## ACTA No. 06

1. Presentación de los asistentes. Asisten a la mesa de trabajo representantes del formulador (Empopamplona ESP) y evaluadores del proyecto VASB-MVCT. Ver listado de asistencia.
2. **Objetivo de la reunión:** Seguimiento a los ajustes y actualización listas de chequeo del proyecto: **“CONSTRUCCIÓN DE LA CAPTACIÓN Y LA LINEA DE ADUCCIÓN, DESARENADOR Y ESTRUCTURAS HIDRAULICAS NECESARIAS DESDE LA QUEBRADA "LAS TOMAS" HASTA EL TANQUE DEL SECTOR EL BOQUERON DEL ACUEDUCTO DEL MUNICIPIO DE PAMPLONA - NORTE DE SANTANDER”.**

REVISIÓN TÉCNICA  
FECHA 19.10.2021 y 21.10.2021

f.7. Estudios arquitectónicos

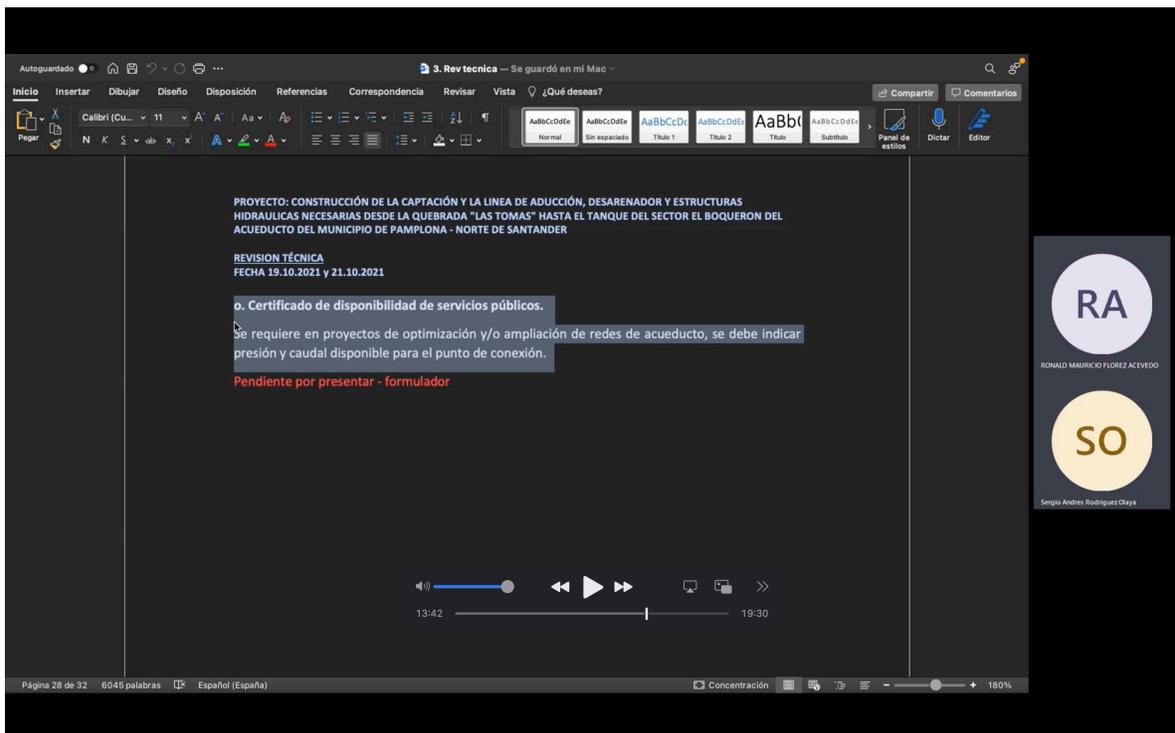
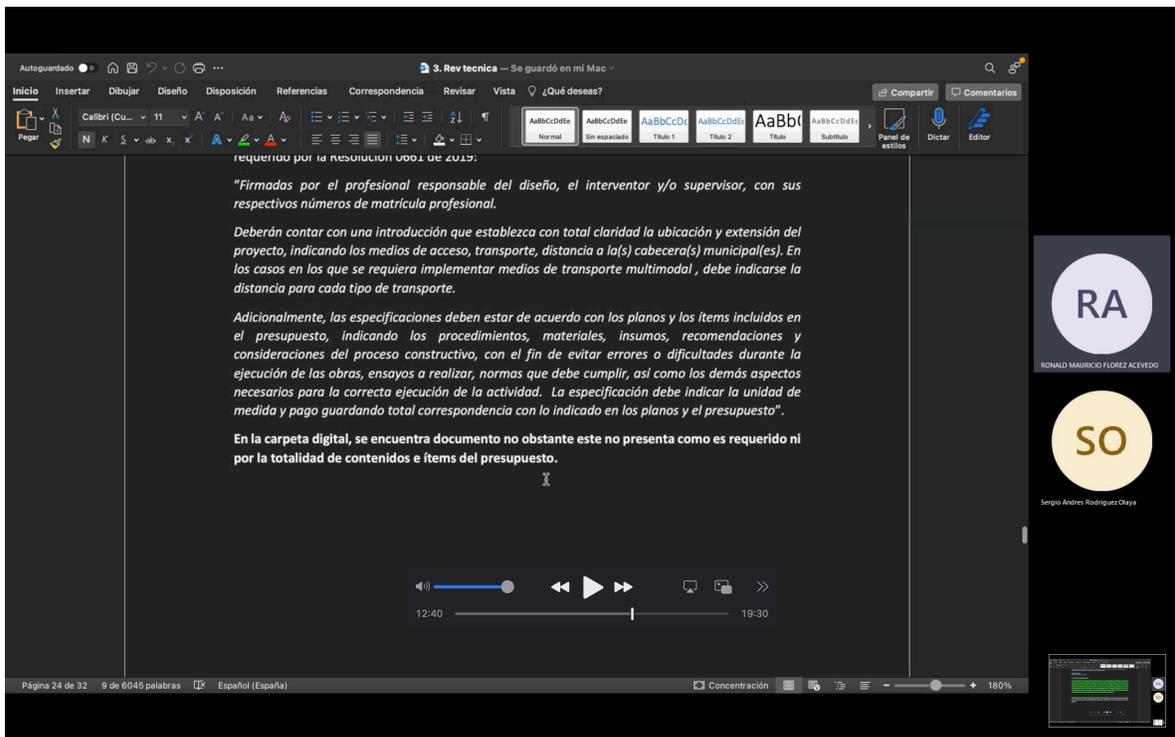
Con el proyecto no se aportan planos arquitectónicos, el cerramiento considerado se encuentra incluido en los planos hidráulicos, sobre los cuales se deben complementar con mayor detalle. es importante que con el proyecto se considere cerramientos, por ejemplo lo indicado en el numeral 7 del Artículo 53 (Requisitos para el diseño de estructuras de captación de agua superficial) y Artículo 55 (Requisitos mínimos de diseño para desarenador(es) de la Resolución 0330 de 2017, que mencionan que La zona de la bocatomía y desarenador deben disponer de los medios de protección y cercado para evitar la entrada de personas no autorizadas y/o animales.

Presenta ajustes de 15 de octubre que cumple con los requerido, está pendiente la presentación de los planos con las firmas de diseñados, supervisor e interventor con las respectivos números de M.P.
